Zienswijzenota

**Inpassingsplan provincie Gelderland
'N315 kom Neede – aansluiting grens Tracébesluit N18'**

Provincie Gelderland

Augustus 2018

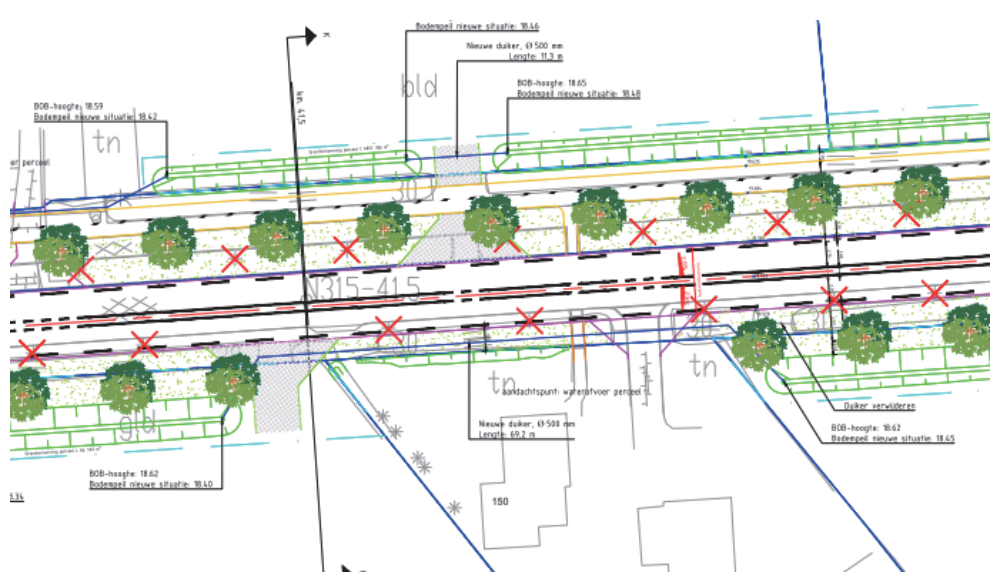
2.5.2.3	In het plan is een stukje sloot bestemd, geprojecteerd naast de Past. van Everdingenstraat, die waarschijnlijk geen functie heeft en achterwege kan blijven.	De eigenaar van de bestaande watergang is de gemeente Borculo. De watergang is functioneel, gezien het feit dat daar op meerdere perioden in het jaar water staat.

Het betreft een zaksloot om het wegwater op te vangen. In het ontwerp is daarom weer een watergang met de functie zaksloot teruggebracht. Deze is wel ruimer gedimensioneerd gezien het feit dat het wegooppervlak op de Van Everdingenstraat toeneemt. De afwatering van dat oppervlak geschiedt door straatkolken die op de sloot aangesloten worden.

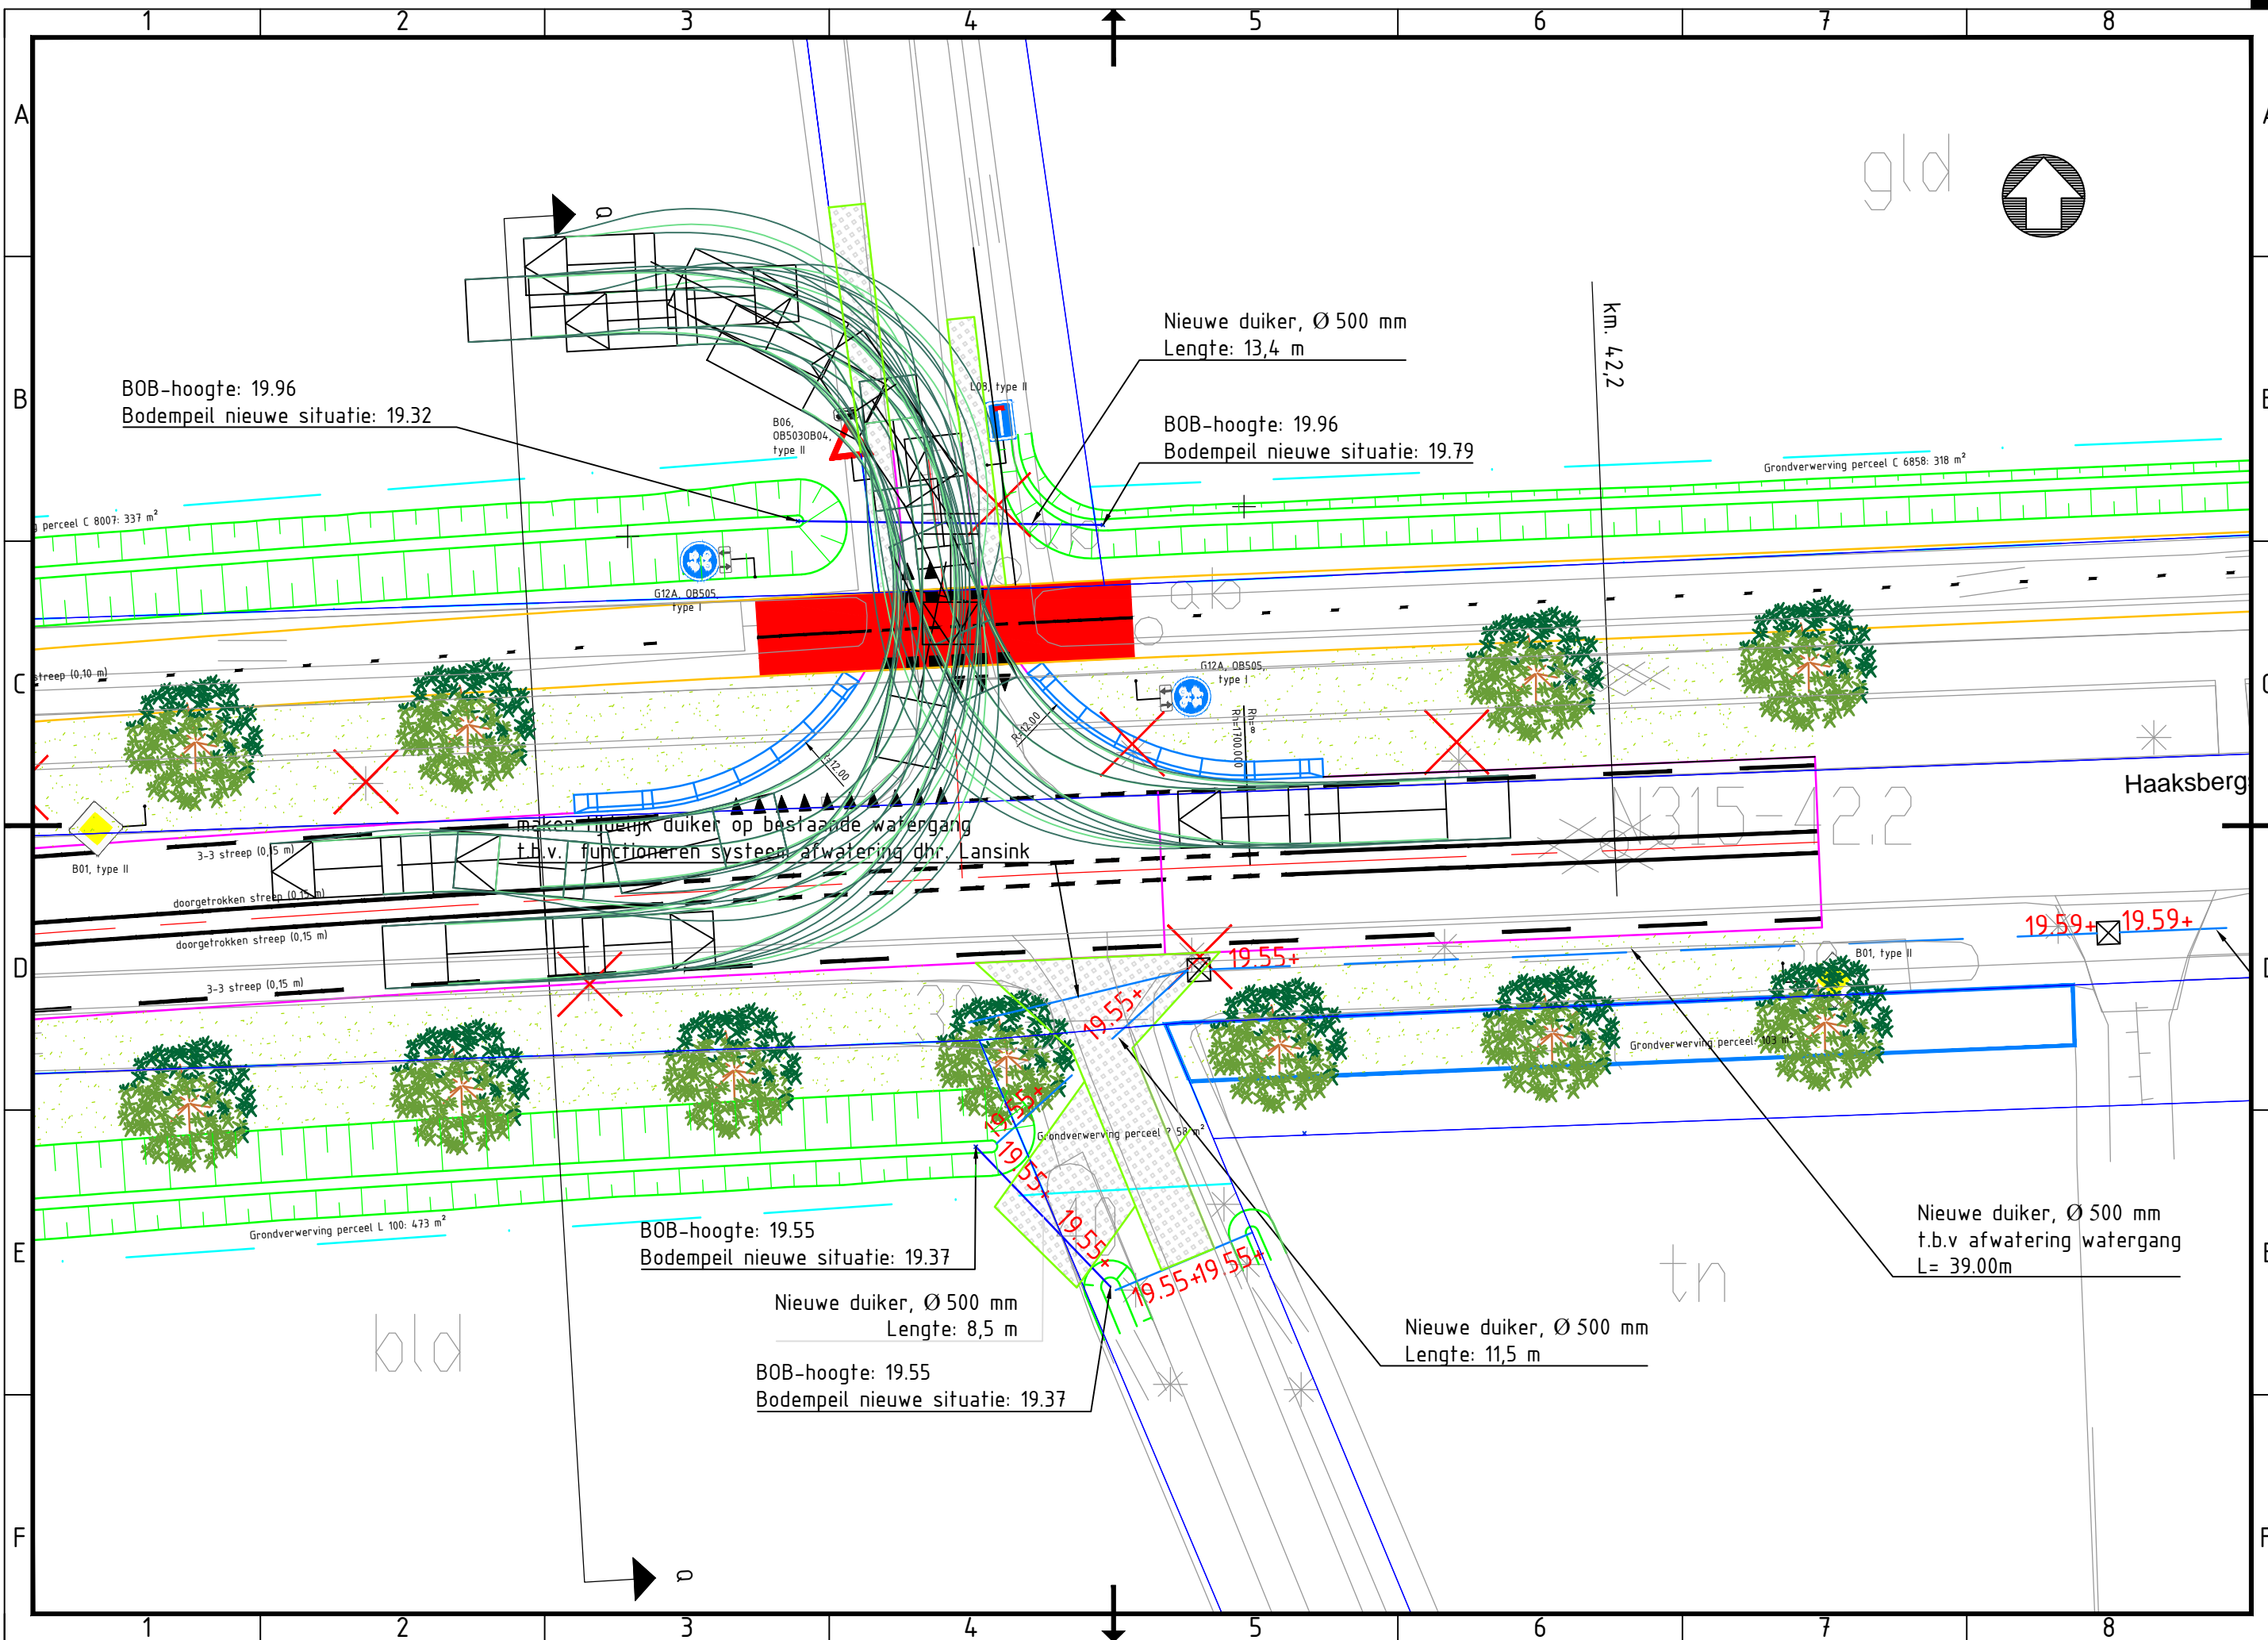
Samenvatting zienswijze	Reactie bevoegd gezag
2.1.1	<p>Het perceel van inspreker heeft momenteel een zelfstandige ontsluiting vanaf de Munsterdijk. Volgens het ontwerp inpassingsplan kan dit perceel niet meer zelfstandig worden ontsloten, wat inspreker onacceptabel vindt.</p> <p>Verzoek is om het inpassingsplan zodanig aan te passen dat het perceel wederom zelfstandig en op verkeersveilige manier kan worden ontsloten.</p>	<p>De aanpassingen aan de Munsterdijk die zijn voorzien in het inpassingsplan hebben nu tot gevolg dat het perceel L110 niet meer zelfstandig is ontsloten. De plangrens van het inpassingsplan wordt daarom verlegd zodat een gedeelte van het perceel kan worden aangekocht en er een zelfstandige ontsluiting kan worden gerealiseerd. Deze ontsluiting kan middels erfdienstbaarheid geborgd worden. Er is ook de mogelijkheid om deze gronden aan te kopen. Ook de ontwerp- en verwervingstekeningen worden aangepast.</p>

Allereerst zal de plangrens gewijzigd worden ter hoogte van het perceel L110 aan de Munsterdijk te Riethoven, zodat een gedeelte van dit perceel kan worden aangekocht en er een zelfstandige ontsluiting kan worden gerealiseerd.
